変 更 前	変 更 後	変 更 理 由												
<p>2.50 ALPS 処理水希釈放出設備及び関連施設</p> <p>(中略)</p> <p>2.50.2 基本仕様</p> <p>(中略)</p> <p>2.50.2.2 放水設備の主要仕様</p> <p>(中略)</p> <p>(2) 放水トンネル</p> <table border="0" data-bbox="201 655 943 789"> <tr> <td>基 数</td> <td>1 式</td> </tr> <tr> <td>主要寸法</td> <td><u>延長 1,034m</u> 内径 2,590mm</td> </tr> <tr> <td>構 造</td> <td>鉄筋コンクリート造 (コンクリート：42N/mm²，鉄筋：SD345)</td> </tr> </table> <p>(以下省略)</p>	基 数	1 式	主要寸法	<u>延長 1,034m</u> 内径 2,590mm	構 造	鉄筋コンクリート造 (コンクリート：42N/mm ² ，鉄筋：SD345)	<p>2.50 ALPS 処理水希釈放出設備及び関連施設</p> <p>(中略)</p> <p>2.50.2 基本仕様</p> <p>(中略)</p> <p>2.50.2.2 放水設備の主要仕様</p> <p>(中略)</p> <p>(2) 放水トンネル</p> <table border="0" data-bbox="1418 655 2190 856"> <tr> <td>基 数</td> <td>1 式</td> </tr> <tr> <td>主要寸法</td> <td><u>延長 1,031m</u> 内径 2,590mm</td> </tr> <tr> <td>構 造</td> <td>鉄筋コンクリート造 (コンクリート：42N/mm²，鉄筋：SD345) <u>鉄鋼コンクリート造</u> (コンクリート：42N/mm²，鉄鋼：SM490A)</td> </tr> </table> <p>(以下省略)</p>	基 数	1 式	主要寸法	<u>延長 1,031m</u> 内径 2,590mm	構 造	鉄筋コンクリート造 (コンクリート：42N/mm ² ，鉄筋：SD345) <u>鉄鋼コンクリート造</u> (コンクリート：42N/mm ² ，鉄鋼：SM490A)	<p>外洋上での放水ロケーション設置工事の設置状況を踏まえたトンネル延長の確定 放水トンネル工事の施工方法確定を踏まえた仕様の追加</p>

福島第一原子力発電所 特定原子力施設に係る実施計画変更比較表（第Ⅲ章 第1編）

図 6-2-4 放水位置の違いによる年間平均濃度分布図の比較 (断面図)

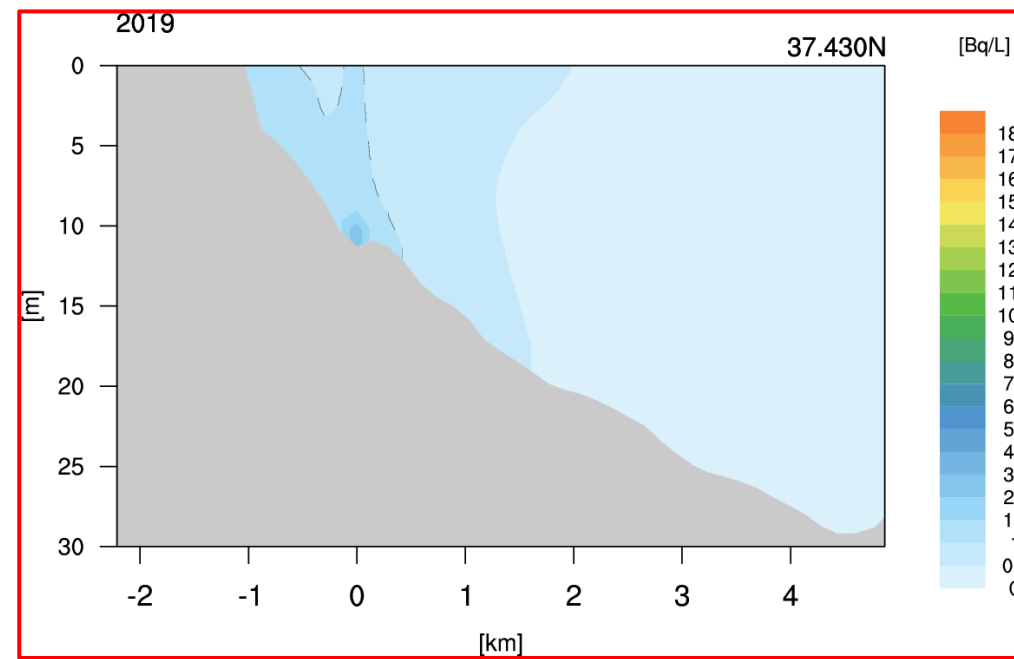
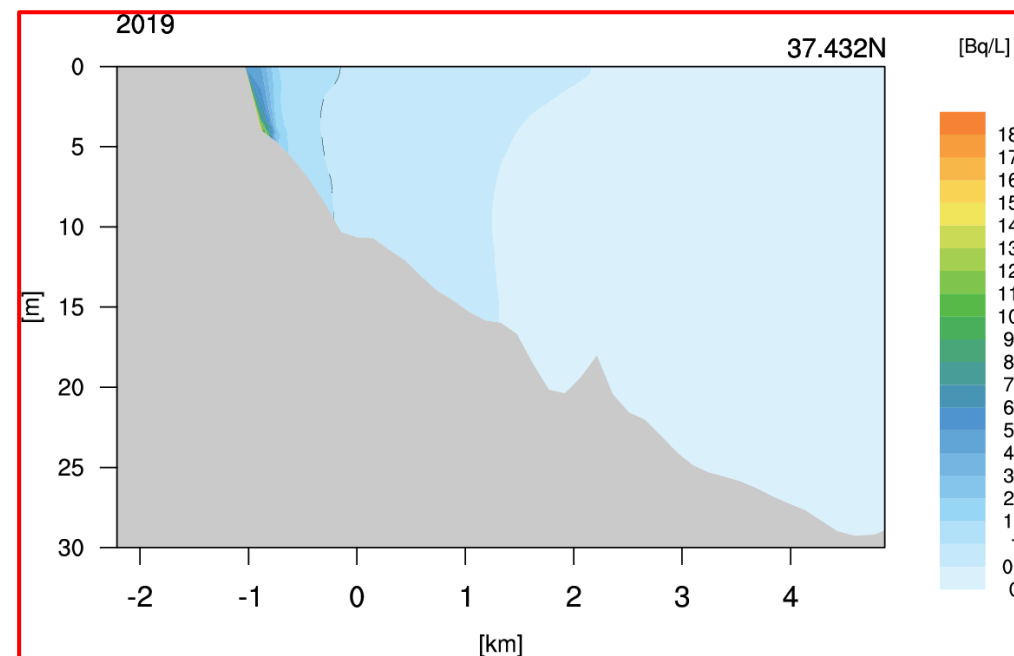
記載の充実

図 II-5 ALPS 処理水の分析結果における主要 7 核種の濃度分布 (2021 年 3 月末現在)
 ※主要 7 核種告示濃度比総和 0.59 未満の分析結果 (80 基分) をプロット (二次処理試験水は除く)
 ※縦軸はタンクの数を示す (不検出の場合には検出下限値で計数)
 ※本図は測定時点の濃度でとりまとめたものであり、半減期補正はしていない

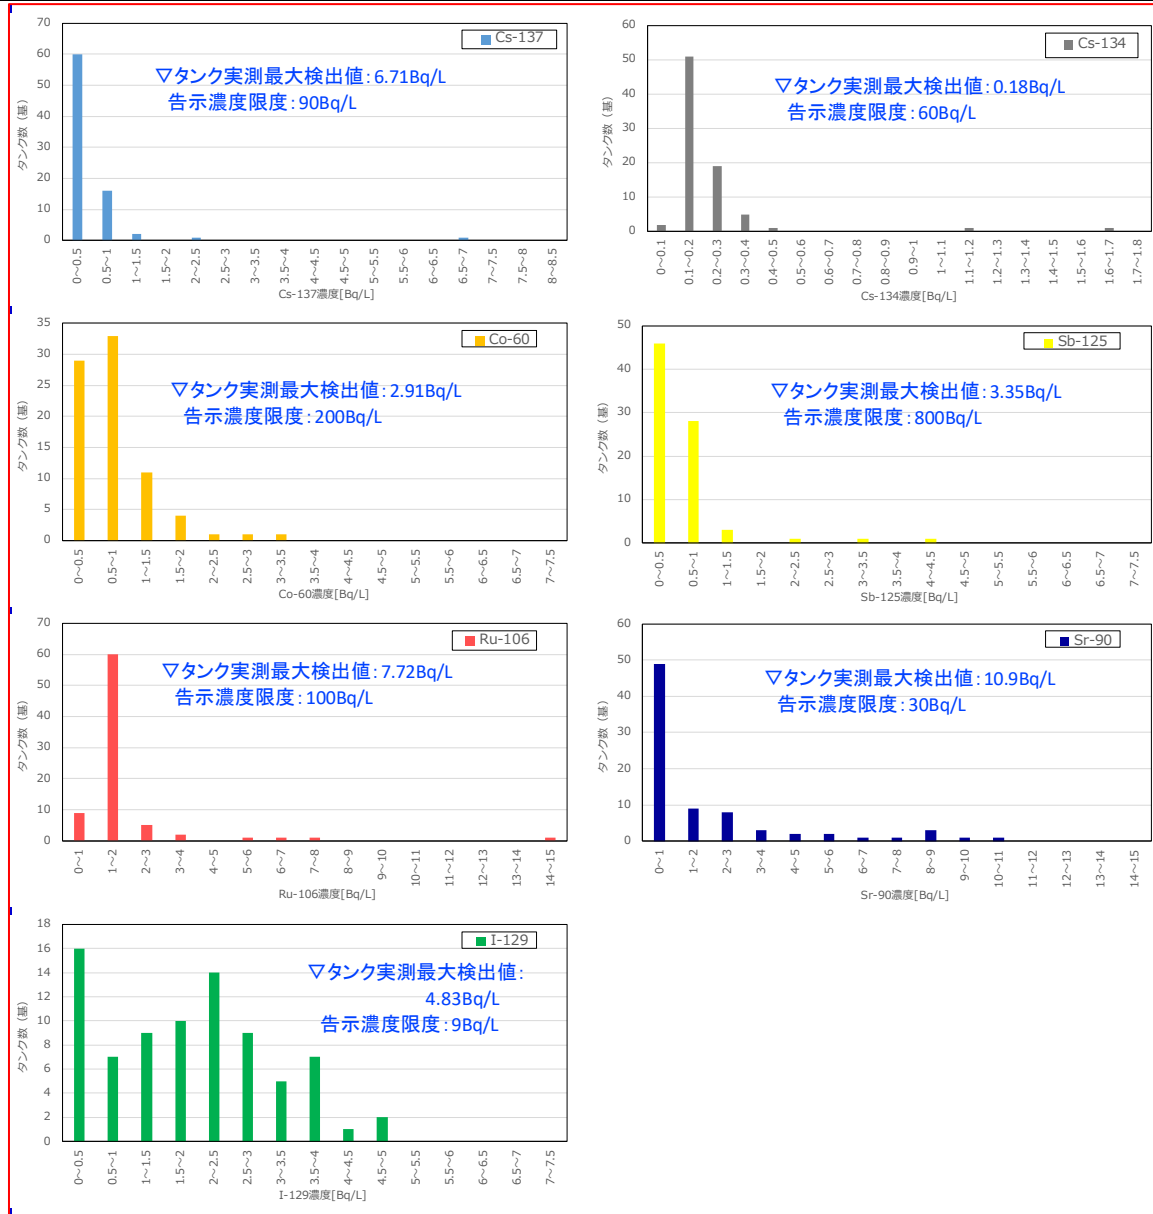
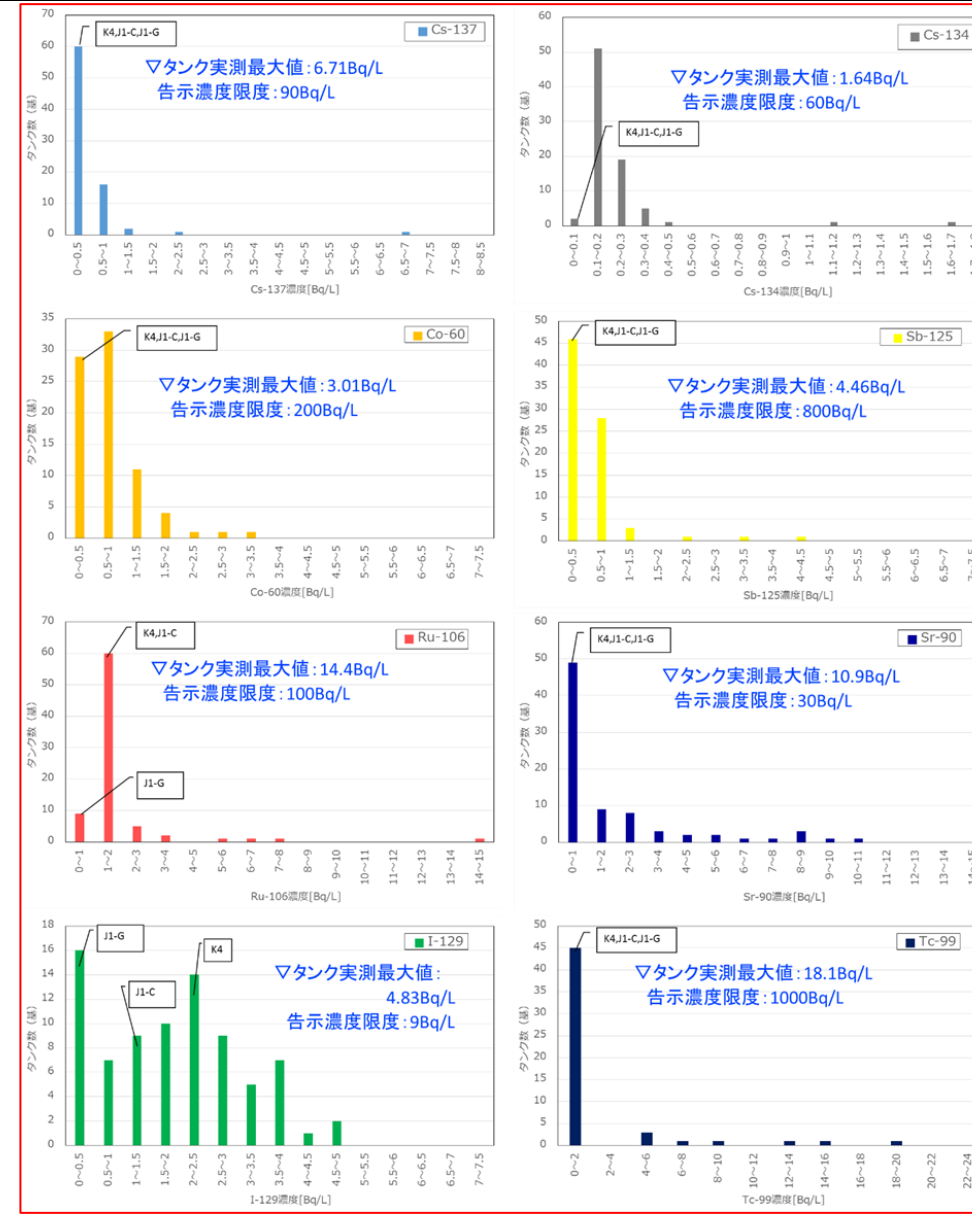
変更前	変更後	変更理由
<p>II-5. 貯蔵されている ALPS 処理水等の放射性物質に関する分析</p> <p>(中略)</p> <p>すなわち、移送先のタンク群 (水の受け入れ時に 8~10 基タンクを連結したもの) が満水になった時に、当該タンク群での ALPS からの水受け入れ中に ALPS 出口 (測定箇所⑦) で採取した試料 (水) の測定結果から、下記の式を用いてトリチウムを除く 63 核種の告示濃度比が 1 未満と推定できるものを ALPS 処理水と、それ以外のものを処理途上水と判定している。</p> $C_{All} = C_{M7} + C_{C-14} + C_{55} < 1$ <p>ここで、</p> <ul style="list-style-type: none"> C_{All}: トリチウムを除く 63 核種の告示濃度比総和 C_{M7}: 主要 7 核種の測定結果から求められる告示濃度比総和 C_{C-14}: C-14 の告示濃度比 (保守的にこれまでに測定された最大濃度 (215Bq/L) から求められる告示濃度比 0.11 に設定) C_{55}: 62 核種のうち主要 7 核種に含まれない 55 核種に関する告示濃度比総和の推定値 (これまでの測定実績に基づく推定値、0.3 と設定) <p>(中略)</p>	<p>II-5. 貯蔵されている ALPS 処理水等の放射性物質に関する分析</p> <p>(中略)</p> <p>すなわち、移送先のタンク群 (水の受け入れ時に 8~10 基タンクを連結したもの) が満水になった時に、当該タンク群での ALPS からの水受け入れ中に ALPS 出口 (測定箇所⑦) で採取した試料 (水) の測定結果から、下記の式を用いてトリチウムを除く核種の告示濃度比が 1 未満と推定できるものを ALPS 処理水と、それ以外のものを処理途上水と判定している。</p> $C_{All} = C_{M7} + C_{C-14} + C_{O} < 1$ <p>ここで、</p> <ul style="list-style-type: none"> C_{All}: トリチウムを除く核種の告示濃度比総和 C_{M7}: 主要 7 核種の測定結果から求められる告示濃度比総和 C_{C-14}: C-14 の告示濃度比 (保守的にこれまでに測定された最大濃度 (215Bq/L) から求められる告示濃度比 0.11 に設定) C_{O}: トリチウムを除く核種のうち主要 7 核種に含まれない核種に関する告示濃度比総和の推定値 (これまでの測定実績に基づく推定値、0.3 と設定) <p>(中略)</p>	<p>測定・評価対象核種の選定に伴う記載の適正化</p>

図 II-5 ALPS 処理水の分析結果における主要 7 核種の濃度分布 (2021 年 3 月末現在)
 ※主要 7 核種告示濃度比総和 0.59 未満の分析結果 (80 基分) をプロット (二次処理試験水は除く)
 ※縦軸はタンクの数を示す (不検出の場合には検出下限値で計数)
 ※不検出の場合には検出下限値を使用して作成したため、一部の実測最大値は検出下限値である
 ※本図は測定時点の濃度でとりまとめたものであり、半減期補正はしていない
